FORMATO DE CONSULTA PÚBLICA -ANTEPROYECTO DE LAS CONDICIONES TÉCNICAS Y OPERATIVAS PARA LA DESAGREGACIÓN

EFFECTIVA DE LA RED LOCAL DEL AGENTE ECONÓMICO PREPONDERANTE

Número de Consulta a asignar	Uso exclusivo del IFT	
Nombre completo ó del Representante Legal	MARIA FERNANDA RAMO REYNOSO	
Empresa que representa (unicamente para Personas Morales):	MAXCOM TELECOMUNICACIONES, S.A.B. DE C.V.	
En términos del art. 21 de la Ley Federal de Transparencia y Acceso a la Información Pública Gubernamental doy mi consentimiento expreso al IFT para la divulgación de mis datos personales contenidos en el presente formato.	ACEPTO	
Personalidad con que acude (a nombre propio o en representación de un tercero),	A NOMBRE PROPIO	
Documento con el que lo acredita (solo para Personas Morales).	Escritura 172, 922 de fecha 31 de julio de 2014 otorgada ante la fe del Lic. Cecilio González Márquez, Titular de la Notaría Pública número 151 del Distrito Federal	
Condiciones	Con referencia del numeral, párrafo renglón que corresponda.	Comentarios, opiniones y propuestas
Primera	Página 1	En relación al objeto del acuerdo, respecto de establecer las condiciones técnicas y operativas para llevar a cabo la desagr

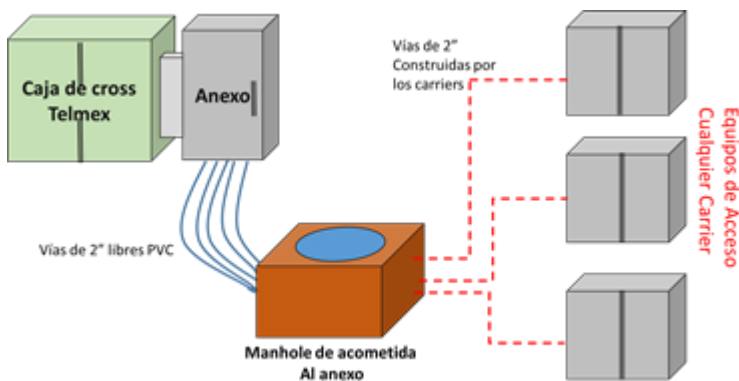
La siguiente imagen muestra el esquema de la desagregación

- 1.- Se colocaría la caja o anexo con el espejo de la red secundaria (anexo)
- 2.- A este anexo llegaría 5 o 6 tubos de 2" de diámetro que a su vez rematarían en un manhole común
- 3.- Al Manhole Común podría atracar cualquier carrier que tuviera la necesidad de dar algún tipo de servicio usando la infraestructura de Telmex al nivel de su red secundaria
- 4.- El carrier haría la inmersión del cable o los cables necesarios para dar sus servicios rematándolos hasta la caja de distrito de Telmex.

El punto de cuantos pares como mínimo debería rematar cada carrier dentro del anexo...considero que deberían de ser al menos 50 a 100 pares.
